Umgestaltung der Arndtstraße

„Stadtteile mit besonderem Entwicklungsbedarf – Die soziale Stadt“ Fleischervorstadt

Sitzung der Ortsteilvertretung Innenstadt am 04.03.2020

2. Hinweise und Abwägung

Südliche Arndtstraße

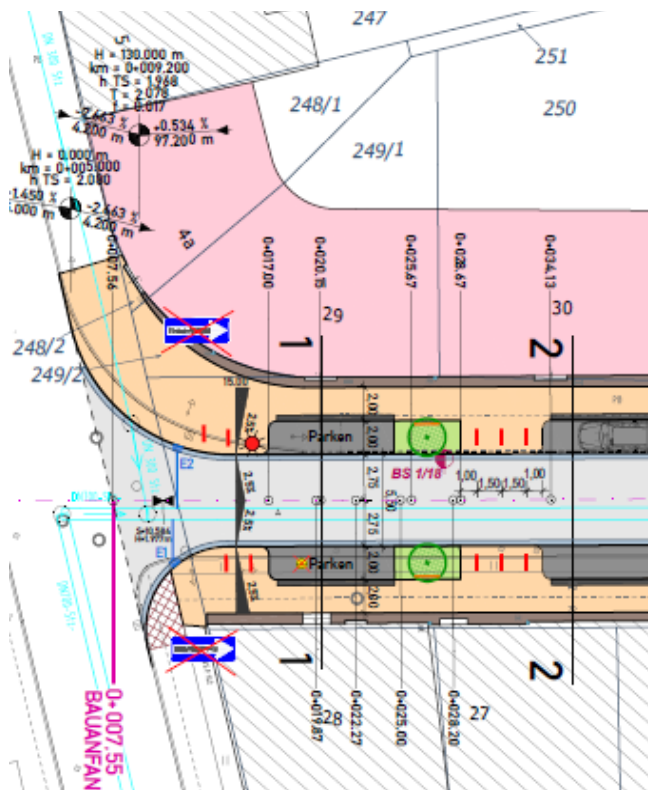
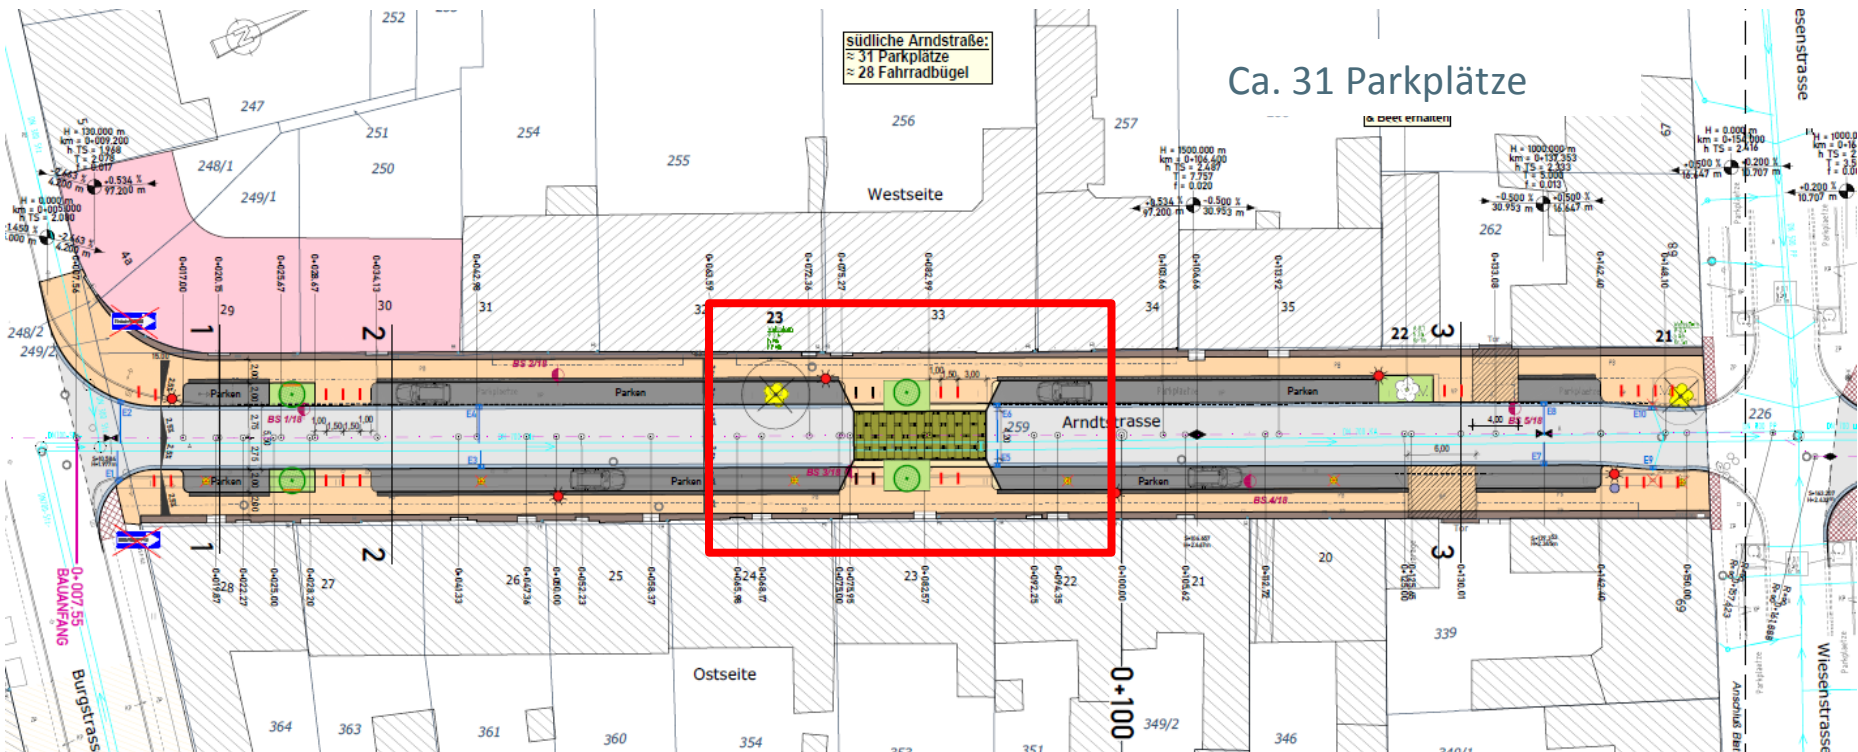
- Einbahnstraße
- Verkehrsberuhigende Maßnahmen
- Müllcontainer
- Lichtfarbe der Leuchten
-
-

Keine Einbahnstraßenregelung,

da nach RAST 06, Abs. 6.1.2.4 die Gründe

- Gezielte Hin- bzw. Wegführung von Kfz
- Beeinflussung der Verteilung der Verkehrsbelastung
- Gewinnung von Flächen für andere Nutzungen nicht gegeben bzw. relevant sind.

Einbahnstraßen sollen in Erschließungsstraßen eine Fahrbahnbreite von 3,50 m aufweisen. Mögliche Auswirkungen auf die Geschwindigkeit sind zu berücksichtigen.

Wenn sich zukünftig verkehrliche Gründe ergeben, kann Einbahnstraße durch Beschilderung nachträglich eingerichtet werden.
